Santiago, 29 de junio 2018  
CSM 032 - 2018

**Ref.: Entrega Justificación para Solicitud Parcial de Programa de Cumplimiento (PdC)**

## **SOLICITUD DE MODIFICACIÓN**

**PROGRAMA DE CUMPLIMIENTO RELLENO SANITARIO SANTA MARTA  
RESOLUCIÓN EXENTA SUPERINTENDENCIA DEL MEDIO AMBIENTE N°6/ROL N° F-011-2016**

**ANEXO 2**  
**PLANO ACTUALIZADO DE PLANTA CON VOLÚMENES Y ÁREAS DEL SECTOR AFECTO**  
**A ESTA SOLICITUD DE MODIFICACIÓN DEL PdC**

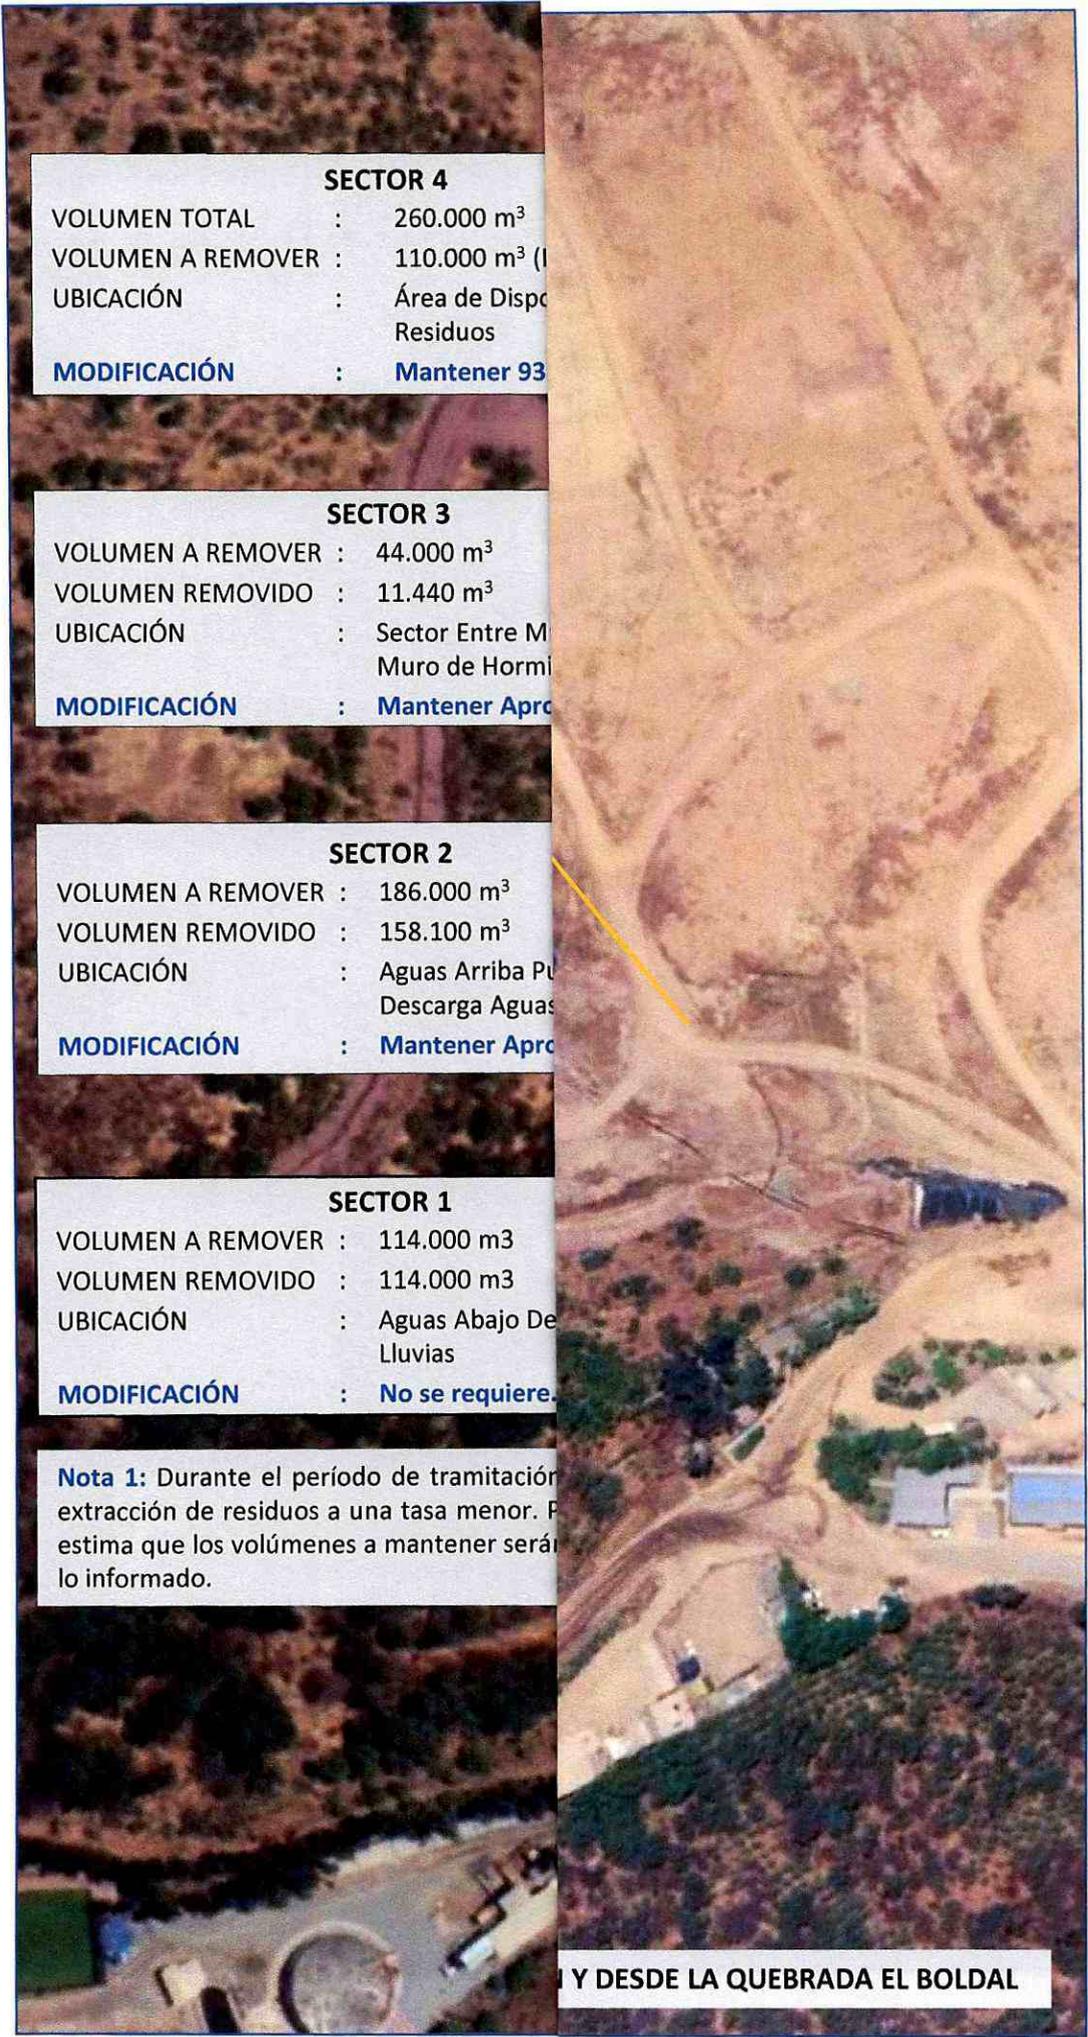
**SECTOR 4**  
VOLUMEN TOTAL : 260.000 m<sup>3</sup>  
VOLUMEN A REMOVER : 110.000 m<sup>3</sup> (I  
UBICACIÓN : Área de Dispo  
Residuos  
**MODIFICACIÓN** : **Mantener 93**

**SECTOR 3**  
VOLUMEN A REMOVER : 44.000 m<sup>3</sup>  
VOLUMEN REMOVIDO : 11.440 m<sup>3</sup>  
UBICACIÓN : Sector Entre M  
Muro de Hormi  
**MODIFICACIÓN** : **Mantener Apro**

**SECTOR 2**  
VOLUMEN A REMOVER : 186.000 m<sup>3</sup>  
VOLUMEN REMOVIDO : 158.100 m<sup>3</sup>  
UBICACIÓN : Aguas Arriba Pu  
Descarga Aguas  
**MODIFICACIÓN** : **Mantener Apro**

**SECTOR 1**  
VOLUMEN A REMOVER : 114.000 m<sup>3</sup>  
VOLUMEN REMOVIDO : 114.000 m<sup>3</sup>  
UBICACIÓN : Aguas Abajo De  
Lluvias  
**MODIFICACIÓN** : **No se requiere.**

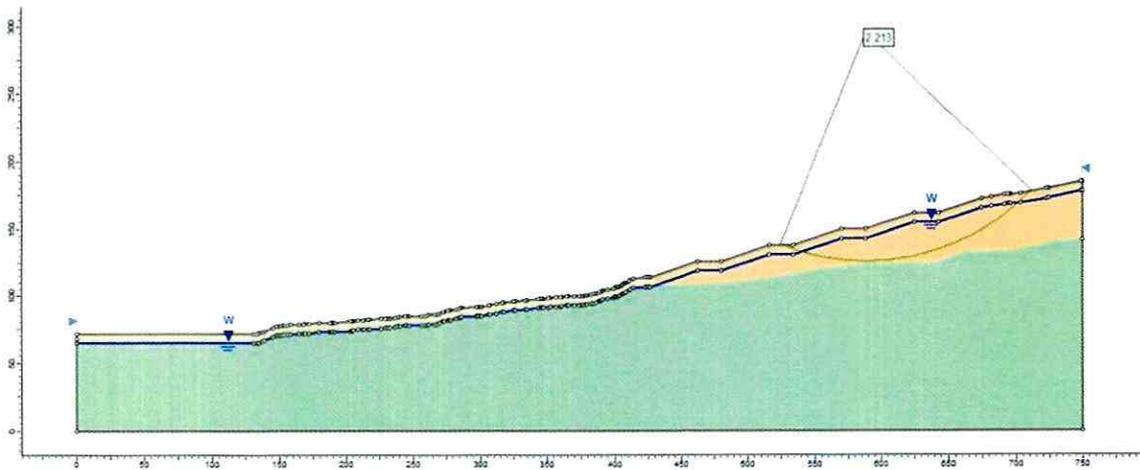
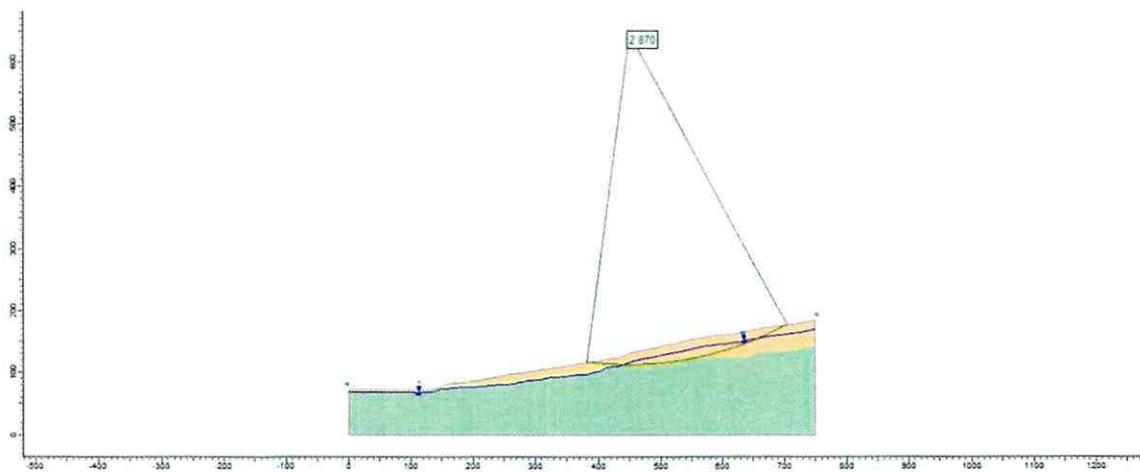
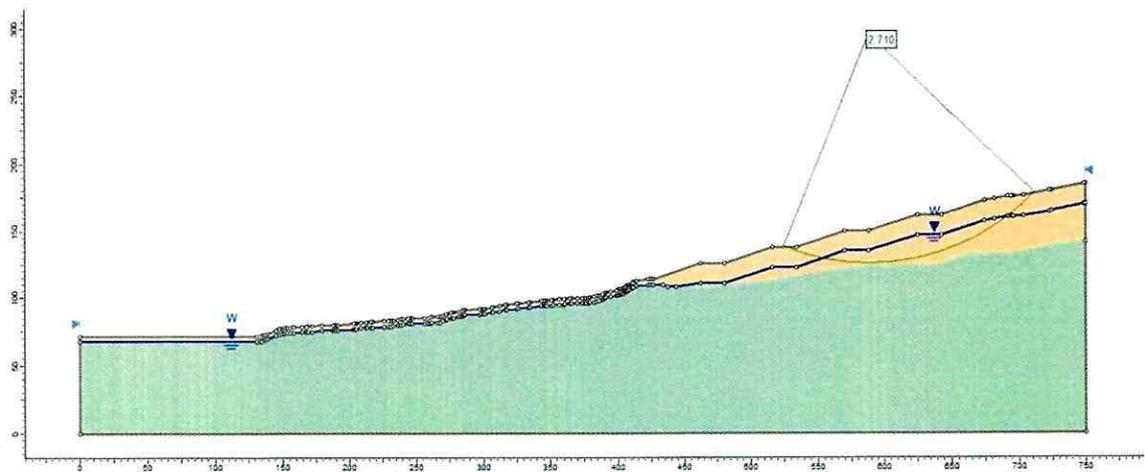
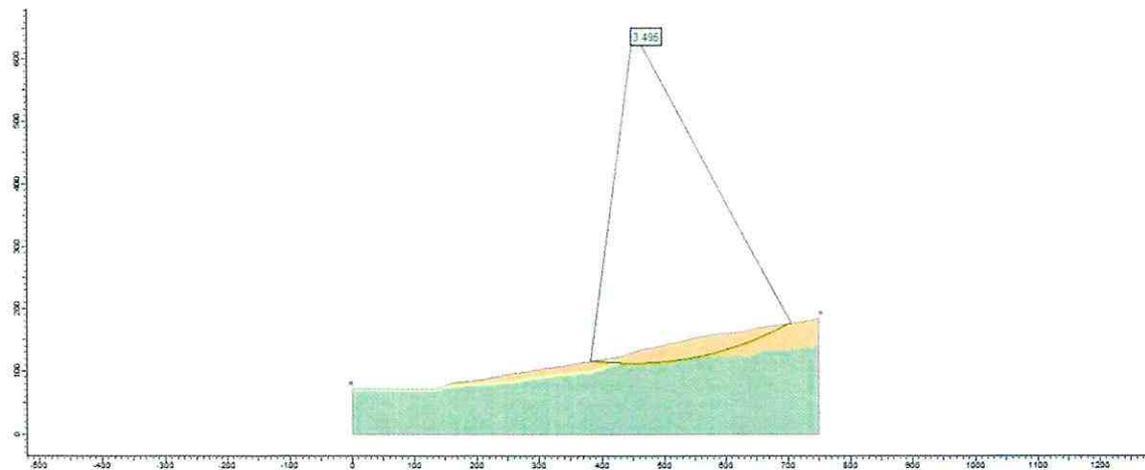
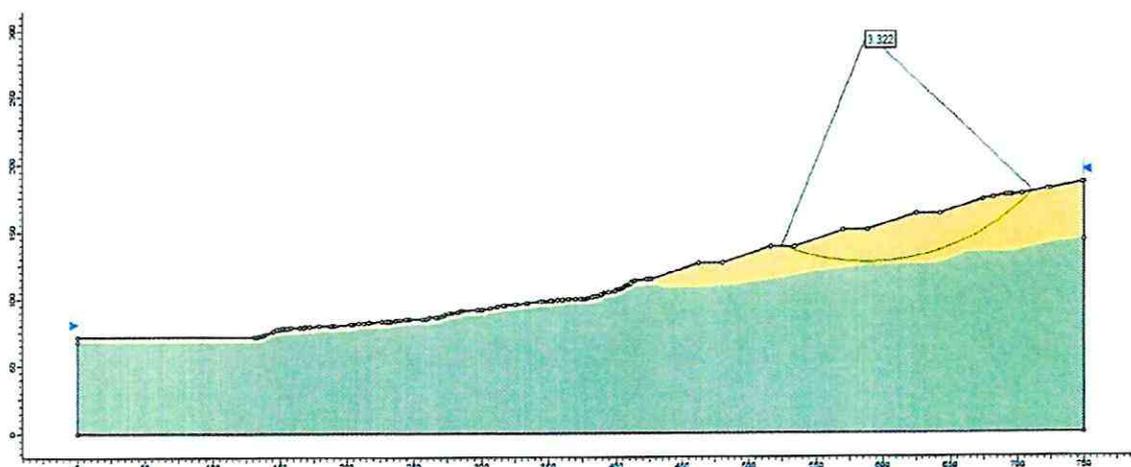
Caso Actual con napa a 7,00 m de profundidad, F.S. = 2,347

Caso Modificado con napa a 7,00 m de profundidad, F.S. = 2,213

Caso Actual con napa a 15,00 m de profundidad, F.S. = 2,870

Caso Modificado con napa a 15,00 m de profundidad, F.S. = 2,710

Caso Modificado sin napa, F.S. = 3,322

Profundidad Napa (m)	Factores de Seguridad		Factores de Seguridad	
	Caso actual	Caso modificado	Caso actual	Caso modificado
7,00	2,347	2,213	100,00 %	94,29 %
15,00	2,870	2,710	100,00 %	94,43 %
Sin napa	3,495	3,322	100,00 %	95,05 %
